改善箇所説明図

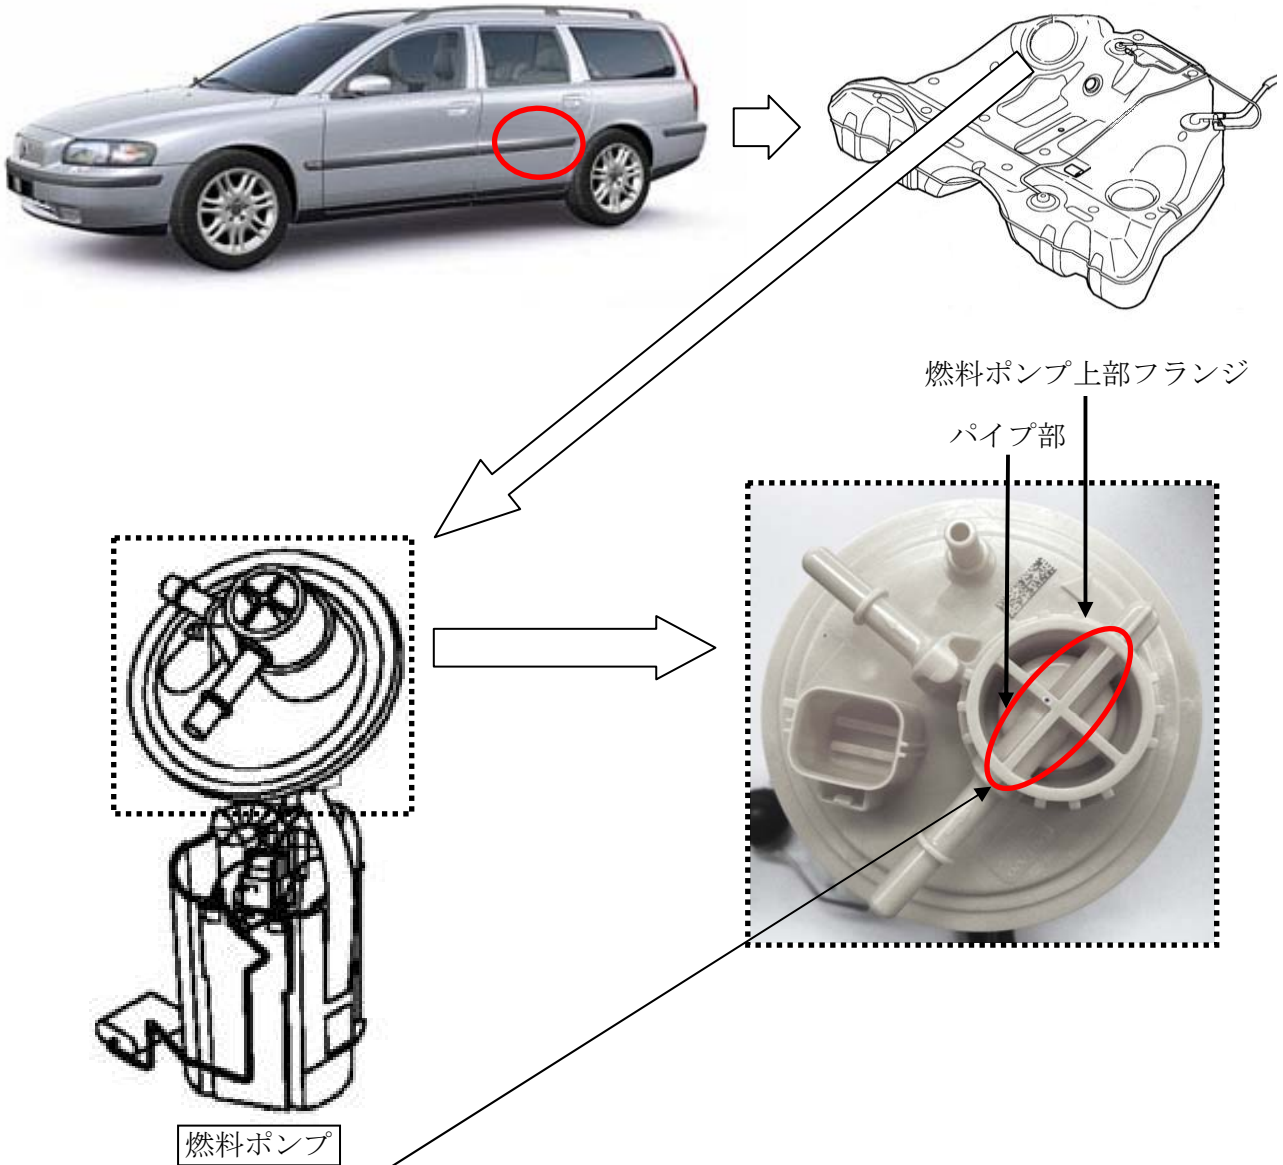
基準不適合発生箇所

燃料ポンプ上部の材質が不適切なため、経年および使用環境の影響により、当該ポンプ上部フランジ内パイプ部に亀裂が生じることがある。そのため、最悪の場合、燃料が漏れるおそれがある。

改善の内容

全車両、燃料ポンプを点検し、対象のものは対策品と交換する。

識別

燃料給油口上部に黄色ペイントを塗布する。
